VZ-Plan zu AO v. 17.06.21 Eilenau iH U-Bahnviadukt

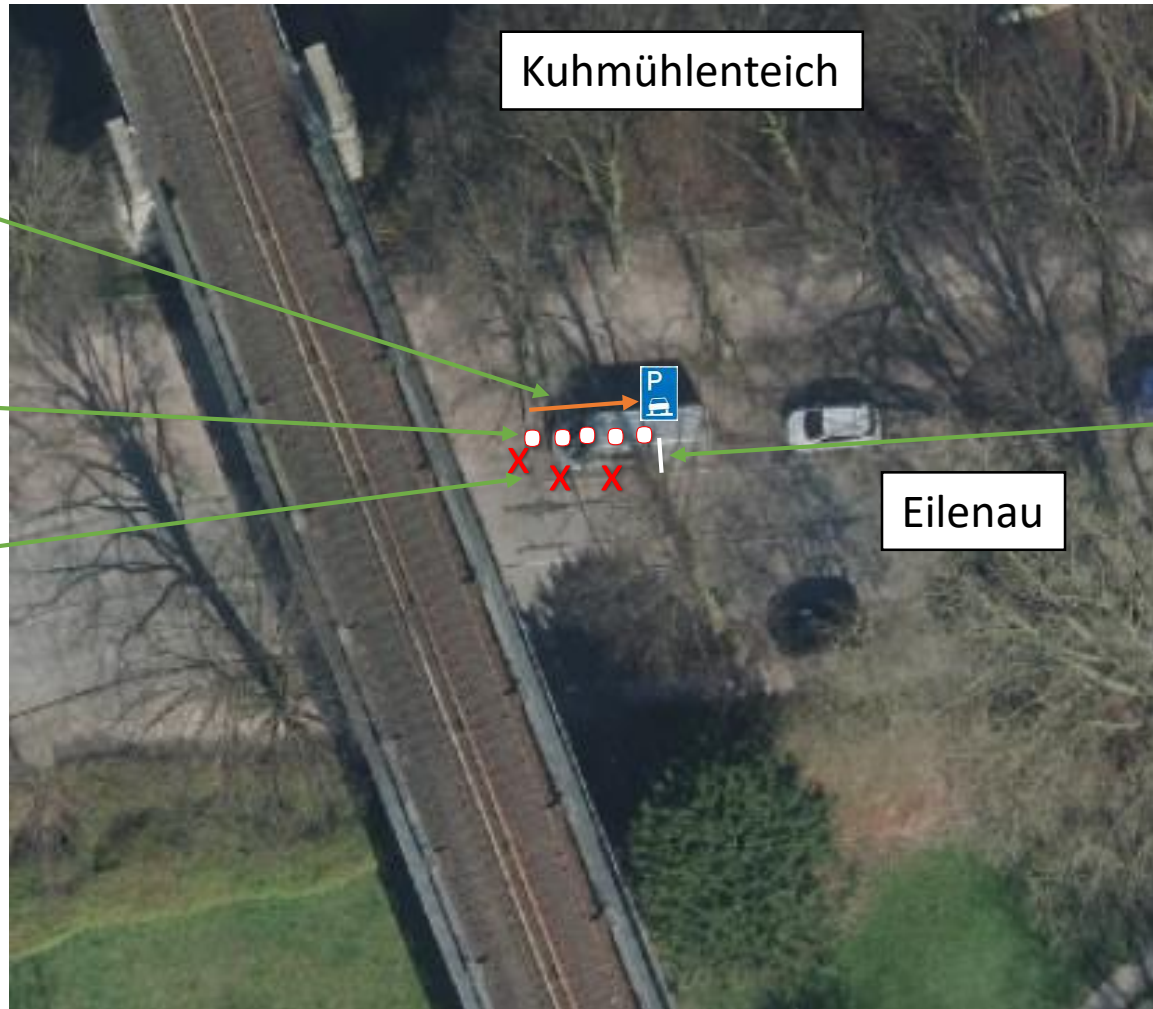
VZ 315-57 ca. 5 m  
Nach rechts versetzen

Einbau von 5 Sperrpfosten  
rot-weiß VZ 600-60 in Gehweg-  
Fläche (NICHT im Fahrbahnteil)

Entfernen der Parkstandsmarkierung

Auftragen einer Parkstandsend-  
markierungslinie
